Kommentarar til høyringsuttaelsar vedrørande Auno Minikraftverk

I det følgjande kjem Energi Teknikk som konsulent, i samråd med utbyggjar, v/Eivind Tvedt, med kommentarar til dei relevante forholda i høyringsuttaelsane som er kome i samband det omsøkte prosjektet, Auno Minikraftverk AS.

Figur 1. Avstanden mellom stasjonen, merka med blå firkant, og fylkesveg 40, er innanfor grensa på 50 meter.

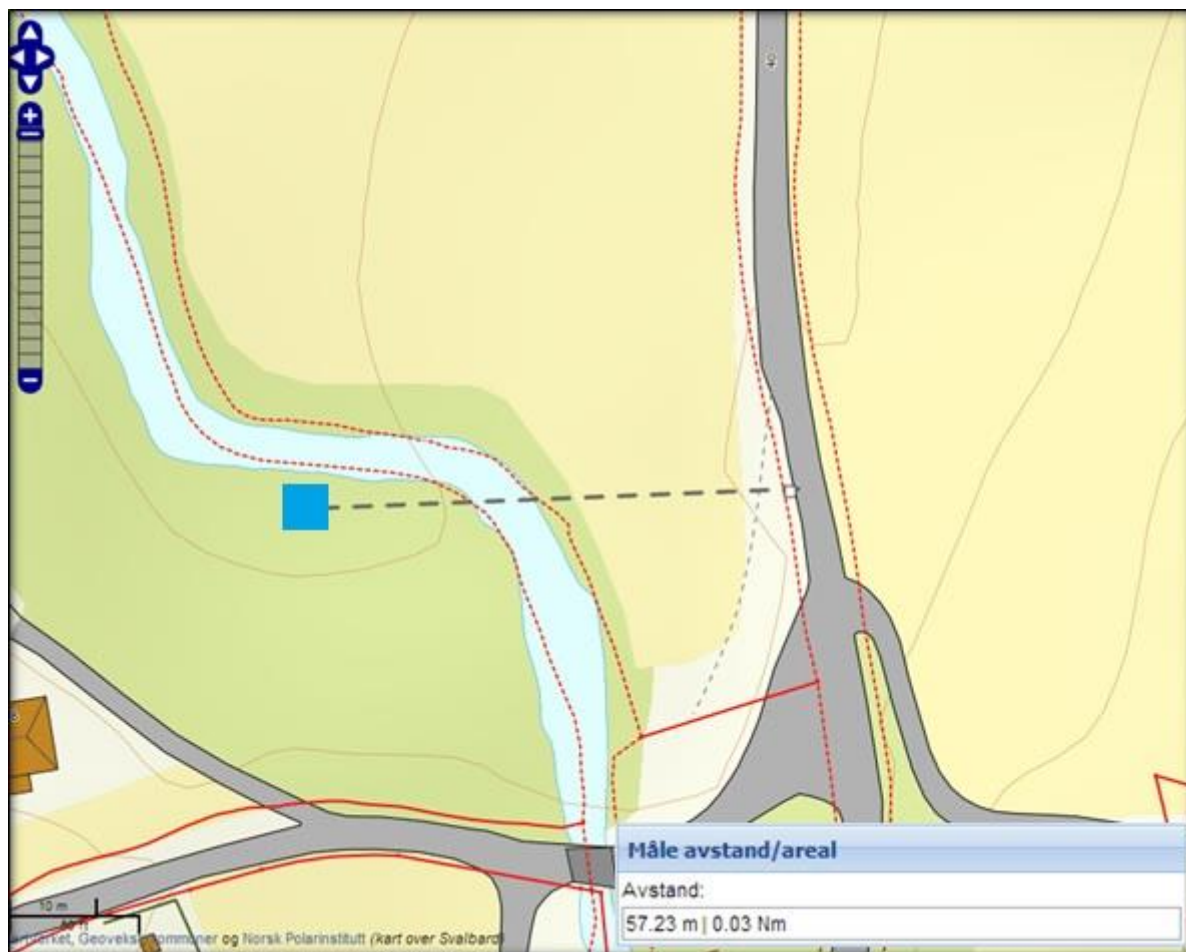
Ingen merknadar, utover å minne om byggjegrensa på 50 meter mot fylkesvegen (sjå figur 1), og at ein må søkja om utvida bruk av avkjørsle frå fylkesvegen. Statens vegvesen vil ta del i diskusjonen om kryssing av vegen, dersom det vert gitt konsesjon.

- Utbyggjar er innstilt på eit tett og godt samarbeid med Statens vegvesen i samband med utbygginga.
